**仕様変更・廃番商品のお知らせ**

2021年7月吉日  
TMEHジャパン株式会社  
TEL:0532-34-7668

FS-R01

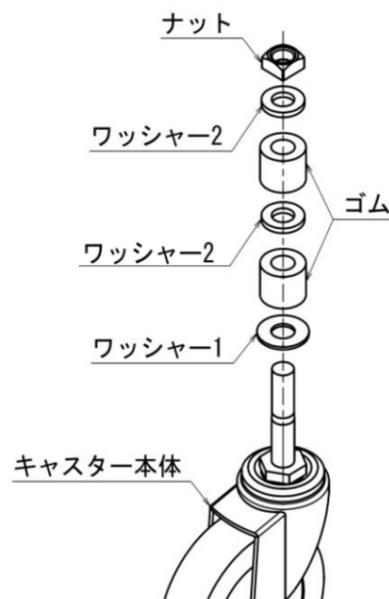
商品名	対象品番（廃番品）	切り替え品番	2020.9カタログ 掲載ページ
差込みキャスター用ゴム	FS-R01	IS-R38	P144

ゴムの変形抑制と締め付け具合の向上

ゴムの素材を変更し、全長を変更

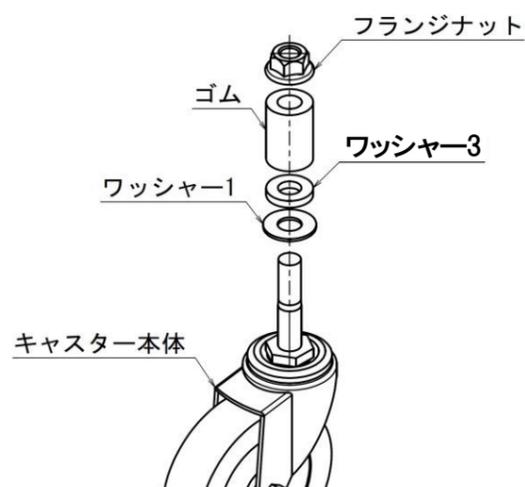
※仕様変更に伴い、SUH・ECOパイプ用の差込みタイプキャスターの構成部材が変更になります。

※トップナットは現行品無くなり次第フランジナットに変更。

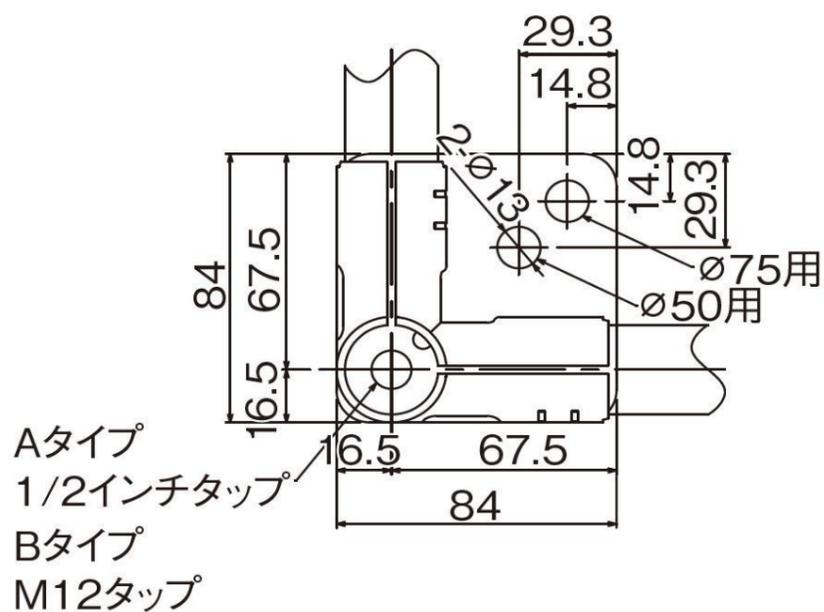
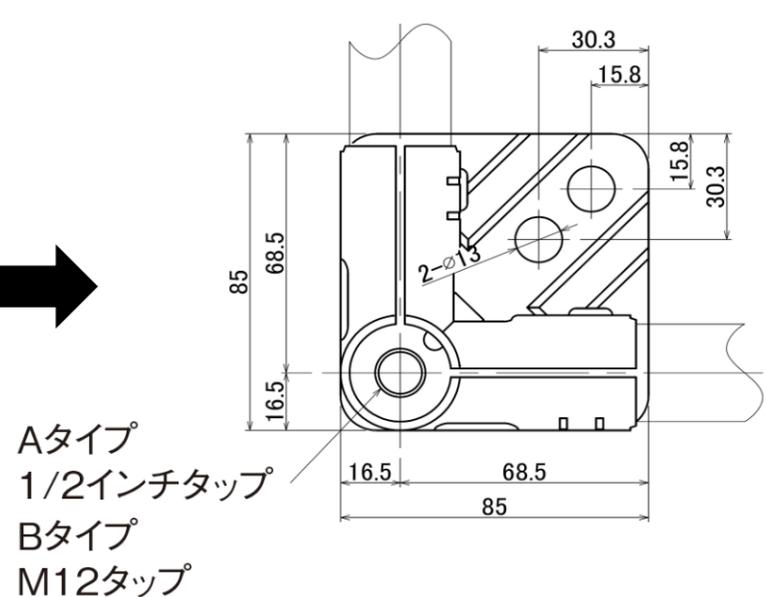
品番	商品名	変更内容	2020.9カタログ 掲載ページ
MCPA-F-A	マウントコーナプレートセット	強度向上のためにリブを追加。 キャスター取付け用穴位置変更。	P21
MCPA-F-B

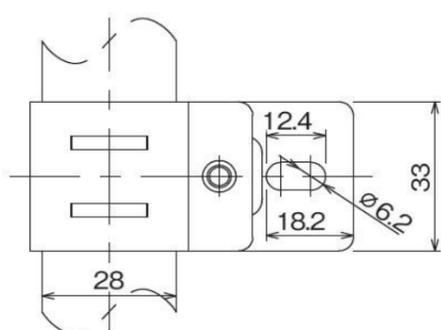
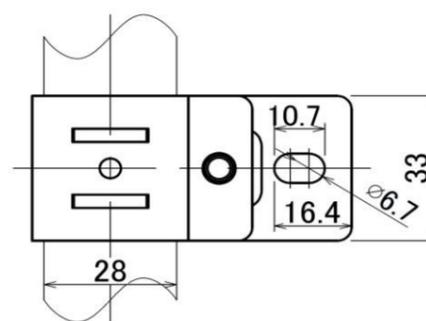
品番	商品名	変更内容	2020.9カタログ 掲載ページ
G-15AS-色	メタルジョイント単品	穴寸法の変更	P19

G-15ASを含むセット品番：GA-15S-色
